Mission régionale d'autorité environnementale
PAYS DE LA LOIRE

**AVIS DÉLIBÉRÉ SUR LE PROJET
DE RENOUVELLEMENT ET D'EXTENSION
DE LA CARRIÈRE DE « LA POINTE DES CHEMINS »,
COMMUNES DE ROUANS ET DE CHAUMES-EN-RETZ (44)
SOCIÉTÉ GSM**

n° PDL-2023-6606

Plans de remise en état du site en fin d'exploitation puis à long terme (source : étude d'impact)

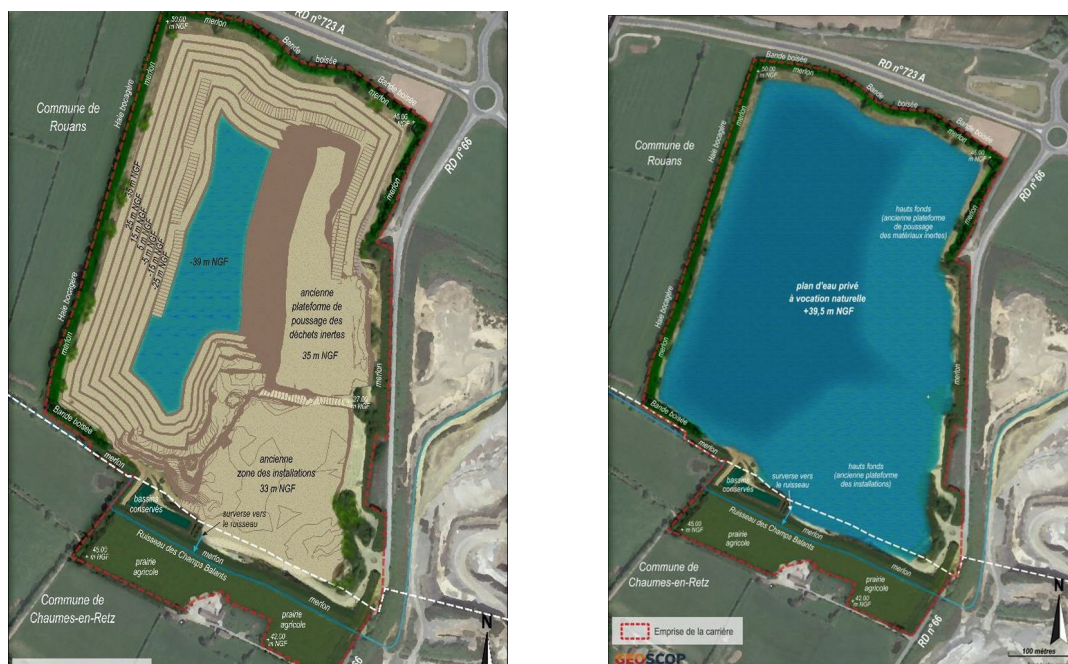
La remise en état vise la création d'un plan d'eau privé à vocation naturelle et d'une prairie agricole d'une surface de 3 ha environ, mais le dossier ne précise pas les modalités de gestion de ces milieux.

Ainsi, suite à l'arrêt du pompage d'exhaure, quelques mois avant l'arrêt définitif de la carrière, l'eau commencera à monter au sein de l'excavation résiduelle (de l'ordre de quelques mètres environ). La remise en état à long terme entraînera la constitution d'un plan d'eau de 26,4 ha situé dans l'excavation résiduelle, après une durée de remplissage théorique de 19 ans. Un déversoir allant du plan d'eau vers le ruisseau des Champs Balants sera prévu afin de canaliser toute montée des eaux jusqu'au niveau de la plateforme entourant ce même plan d'eau. Un dispositif assurant le rejet d'une eau « froide », de type moine de vidange²⁹ sera mis en place à cet exutoire. Ce système est intéressant mais n'étant pas décrit, une attention devra être portée sur la profondeur de l'eau déversée dans le ruisseau afin qu'elle ne soit pas trop pauvre en oxygène.

Les impacts de ce plan d'eau sur la nappe souterraine (réchauffement, évaporation, fragilisation par rapport aux pollutions, risque d'eutrophisation...) ne sont pas suffisamment décrits.

La MRAe recommande de définir plus précisément les impacts du plan d'eau et de sa phase de remplissage sur la nappe souterraine, sur les eaux superficielles et sur les habitat/espèce associés au ruisseau tels que les mégaphorbiaies et les Agrions de Mercure et de mettre en place les mesures ERC nécessaires.
